RAPPORT D'ENQUÊTE ET D'AUDIENCE PUBLIQUE

PROJET DE REMPLACEMENT DE L'ÉVACUATEUR DE CRUE
DE LA CENTRALE RIVIÈRE-DES-PRAIRIES

BUREAU D'AUDIENCES PUBLIQUES SUR L'ENVIRONNEMENT

COUPE "A A" ECH. 1:200

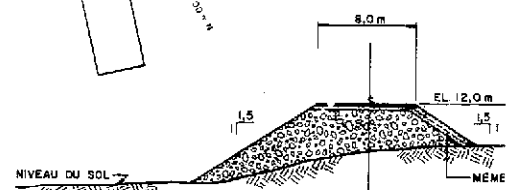
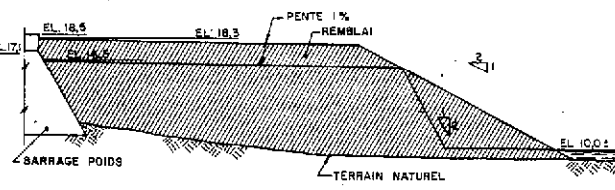
traînerait un refoulement des eaux dans le bras sud de la rivière des Prairies en période de crue et provoquerait des inondations dans le parc régional de l'Île-de-la-Visitation et dans une partie du vieux quartier du Sault- au-Récollet. Cette question sera plus particulièrement étudiée à la section 7 du chapitre 6.

Afin de corriger cette situation, Hydro-Québec a donc, le 1er novembre 1982, modifié son projet. Dans sa nouvelle version, l'évacuateur serait toujours situé à l'aval de l'évacuateur actuel mais formerait avec l'emplacement de celui-ci un angle de -5° . La partie nord du nouvel évacuateur serait alors située à environ 25 mètres de l'ancien alors que la partie sud en serait éloignée de 45 mètres. Le nouvel ouvrage ne serait donc plus parallèle à l'ancien. Comme cette solution ne pourrait pas à elle seule contrôler le rehaussement des eaux du bras sud, le promoteur propose aussi de construire sur une distance d'environ 1 km, un talus le long du parc régional de l'Île-de-la-Visitation et d'y relocaliser la piste cyclable. Cette dernière proposition a reçu l'assentiment de la Communauté urbaine de Montréal.

ÉVACUATEUR DE CRUE CONCEPTION ARCHITECTURALE

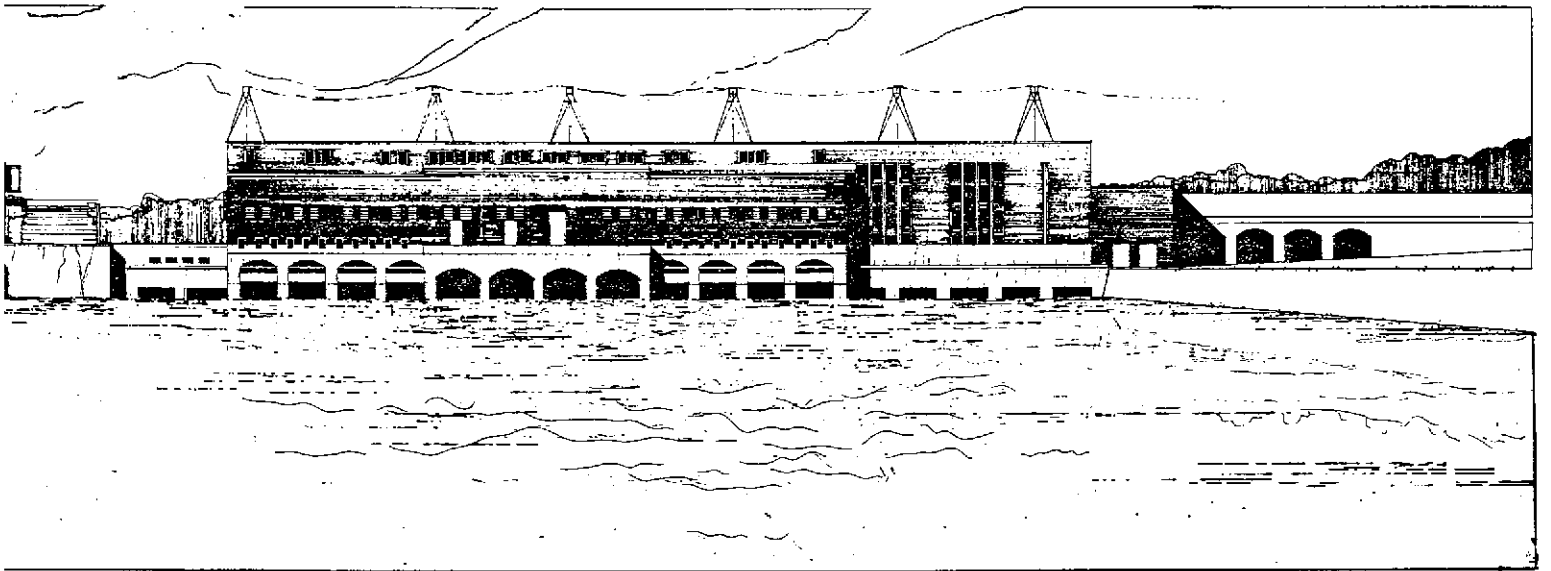
De l'avis des participants à l'audience, cette décision en faveur des vannes droites est inacceptable. Pour une majorité d'intervenants, au plan visuel, il serait préférable de modifier le choix des vannes droites au profit de vannes-segments qui, par leur mode de fonctionnement autour d'un axe (voir croquis), ne demandent pas de structure en hauteur de l'importance de celle qu'exigent les vannes droites.

Sans rapporter les propos de chacun, soulignons que c'est la ville de Montréal-Nord qui prête le plus d'attention au sujet, en proposant, même si le début des

travaux devrait en être retardé d'un an, que soient substituées des vannes-segments aux vannes droites déjà choisies par le promoteur (Mémoire de Montréal-Nord, n° 26 et 30 et conclusion n° 2, p. 40). A défaut d'un tel changement, Montréal-Nord demande que soient installées des structures aussi légères que possible, sans recouvrement. Montréal-Nord avait tenu le même discours et formulé la même demande dans le mémoire qu'elle remettait à Hydro-Québec, le 30 septembre 1981.

L'état actuel de l'évacuateur et le danger qu'il représente ne permettent pas de retarder le début des travaux d'un an ou plus. Il n'est donc pas possible de conclure dans le sens où le souhaiteraient de nombreux intervenants et de recommander que soit retardé le début des travaux afin de modifier le choix des vannes droites.
